PAPILDOMAS SUSITARIMAS NR. 6

DĖL NENUMATYTŲ DARBŲ

1. 2020 m. parengtame techniniame projekte Nr. NE15-TP (Techninis projektas) pastato palubėje suprojektuota R-1, R-2, R-3, R-4 patalpose įrengti gipso karto lubas. Keitimu nuspręsta šiose patalpose įrengti metalines, ažūrines „Armstrong“ tipo lubas. Pakeitimas yra galimas pagal Viešųjų pirkimų įstatymo (VPĮ) 89 str. 2 d. Papildomų darbų išlaidų suma (12.141,14 Eur su PVM), atsisakomų darbų išlaidų suma (11.544,14 Eur).

1 Techninių laiptų planas
1 : 50

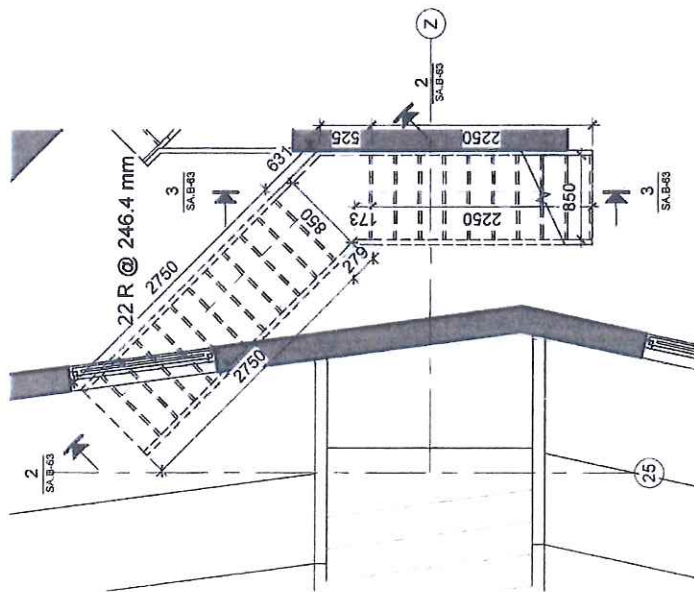
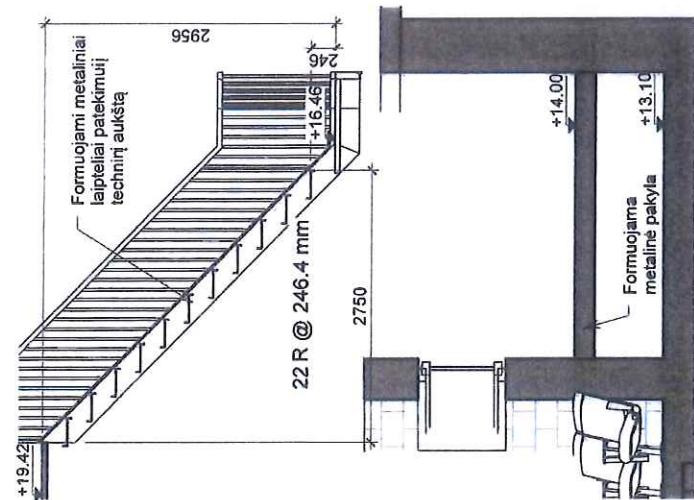
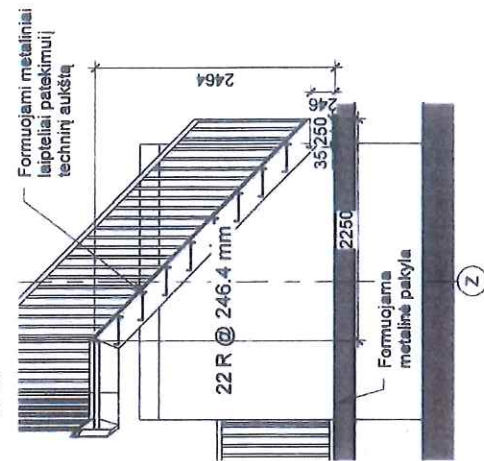
2. Keitimu nuspręsta įrengti metalinius laiptus į techninį aukštą. Pakeitimas yra galimas pagal VPĮ 89 str. 2 d. Papildomų darbų išlaidų suma (13.854,50 Eur su PVM).

2. Įrengti techninio aukšto grindis (gridą). Įrengti metalinius laiptus į techninį aukštą. Papildomų darbų išlaidų suma (13.854,50 Eur su PVM).

F-1

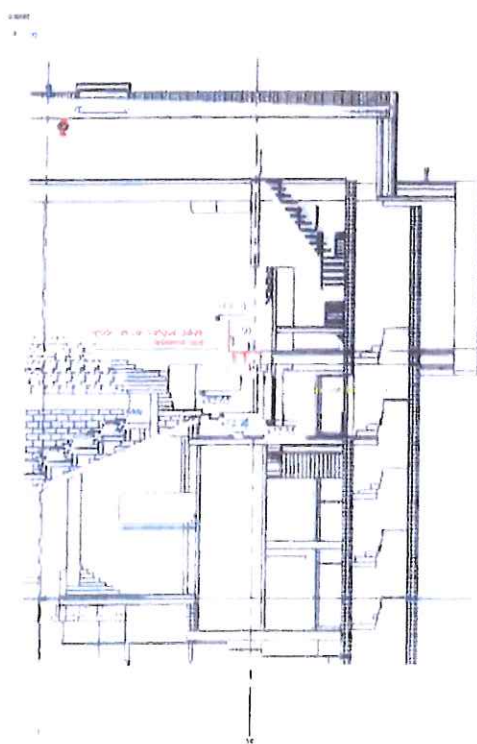
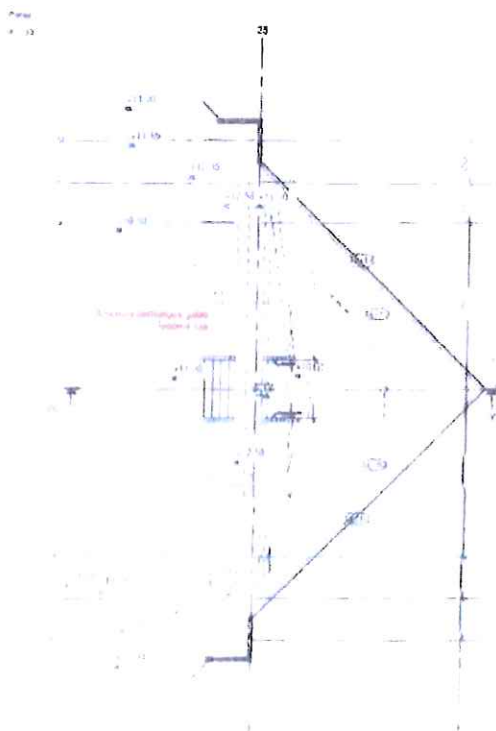
Objekte pradėjus vykdyti statybos darbus, ardėti/griauti numatytas konstrukcijas, paaiškėjo atskirų konstrukcinių elementų esama situacija, ko nebuvo įmanoma numatyti projektavimo darbų metu rengiant techninį projektą. Nurodyta gelžbetoninė sija yra ne projektiniame aukštyje, todėl turi būti ardoma ir naujai įrengiama sąrama. Pateikiame situacijos fotofiksiciją:

1. Gelžbetoninė sija tarp ašių 24'-25/D-M nuo altitudės +11,00. Dėl nenumatyto projekcinio aukščio, minima konstrukcija netenkina techninio projekto reikalavimo.

Siūloma: esamą gelžbetoninės sijos konstrukciją būtų keičiama į gelžbetoninę sėrama kaip laikančioji konstrukcija kurios detalė pateikia žemiau.

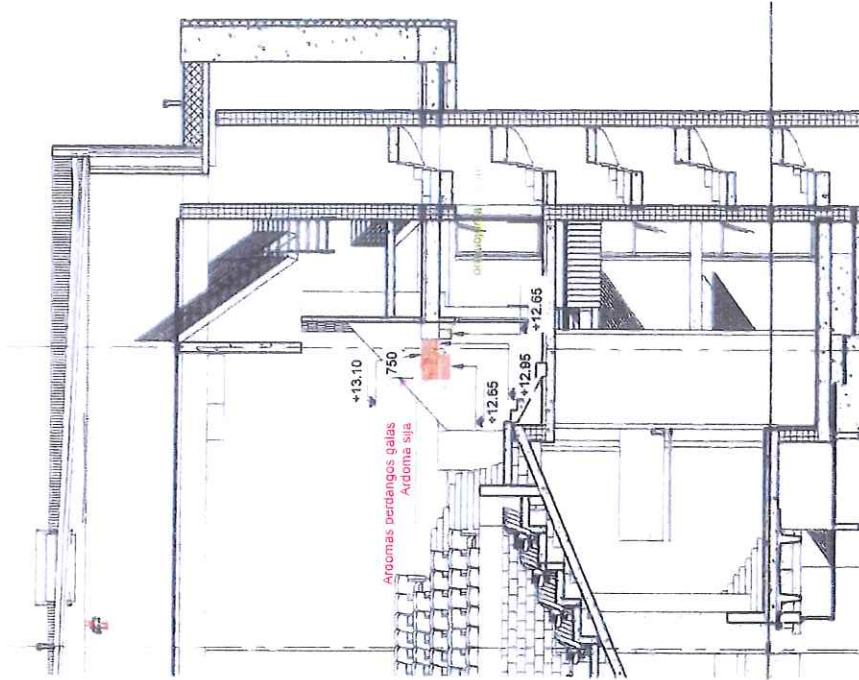
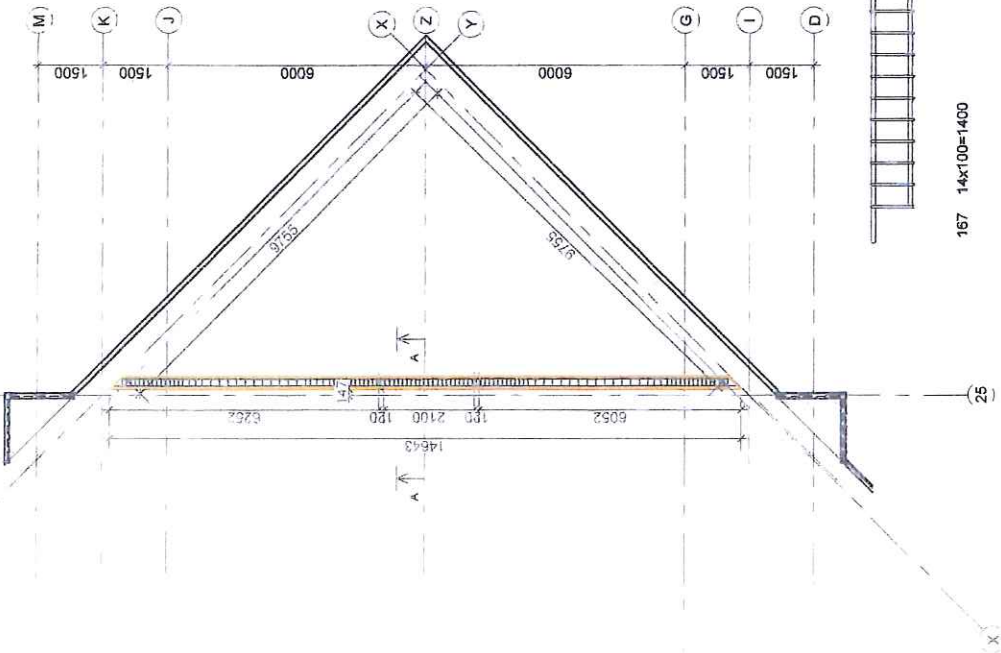
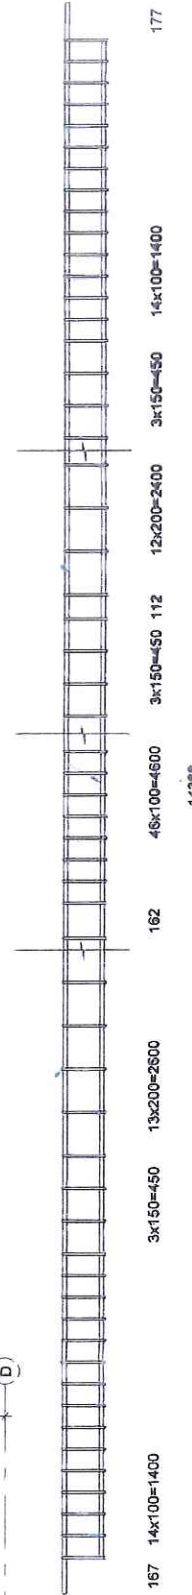
3. TP suprojektuota ant esamos gelžbetoninės sijos, esančios tarp ašių D-M, 24-25, įrengti techninės patalpos perdangą, tačiau atliekant darbus paaiškėjo, kad esama gelžbetoninė sija yra ne tame aukštyje, kuris nurodytas Techniniame projekte. Keitimu nuspręsta demontuoti esamą gelžbetoninę siją ir įrengti naują siją, atitinkančią TP sprendinį. Pakeitimas yra galimas pagal VPĮ 89 str. 2 d. Papildomų darbų išlaidų suma (13.960,24 Eur su PVM).

3. Demontuoti esamą gelžbetoninę TP suprojektuotą siją esančią tarp ašių D-M, 24-25, ir įrengti naują siją, atitinkančią TP sprendinį. Papildomų darbų išlaidų suma (13.960,24 Eur su PVM).
